Betreft: **bezwaarschrift tegen het besluit van 1 juni 2023, zaaknummer** 5.1.2e
(besluit uitkomst gevelonderzoek)

We hebben op uw verzoek een second opinion uitgevoerd op een uitgevoerd onderzoek naar de gevelgeluidwering van de woning 5.1.2e te Albergen. Het onderzoek is in 2022 uitgevoerd door Nibag en heeft betrekking op de gevelbelastingen ten gevolge van een maatgevende weg (bron = wegverkeerslawaaï).

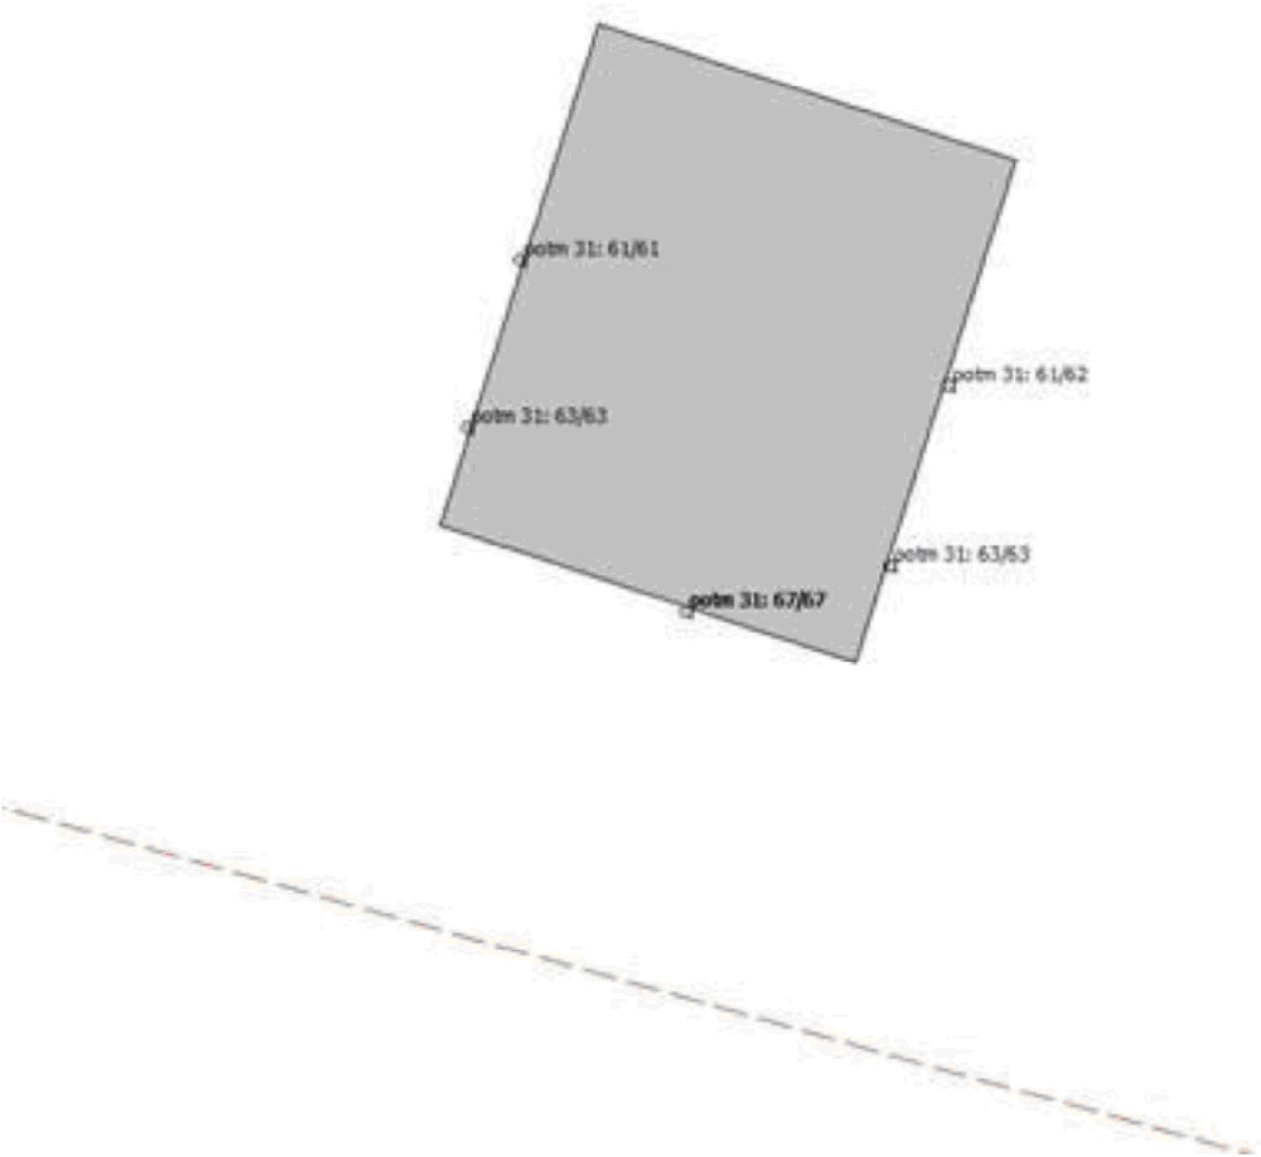
- Grijze gebieden zouden kunnen zijn:
- Opbouw van de HSB wand in de voorgevel (puntgevel) -> waar heeft het IB deze geluidwering op gebaseerd? Is hiervan een detailschets gemaakt met de opbouw?

- waarom is een Cl waarde van 5 aangehouden voor de dakvlakken van de vliering? Aan de voorzijde is toch sprake van een cl waarde van 4 dB (geluidbelasting 63 dB)

- waarom ontbreekt de HSB constructie van de voorgevel in de uitwerking van de vliering (omloopgeluid)-> dat is toch een hoogbelaste zijde / constructieonderdeel?

- waarom is een CL waarde van 7 aangehouden voor het dakvlak van de bedstee? Is dat niet 61 als geluidbelasting? (te weten 67 – een CL van 6 = 61 dB)
 - waarom is de ventilatie van slaapkamer 5 niet ingevoerd in het hoger belast dakvlak? Nu is deze meegenomen in de gevel met een CL waarde van 15.

- is er gerekend met de inhoud-bepaling van de ruimten met een minimale hoogte van 1,5 meter?
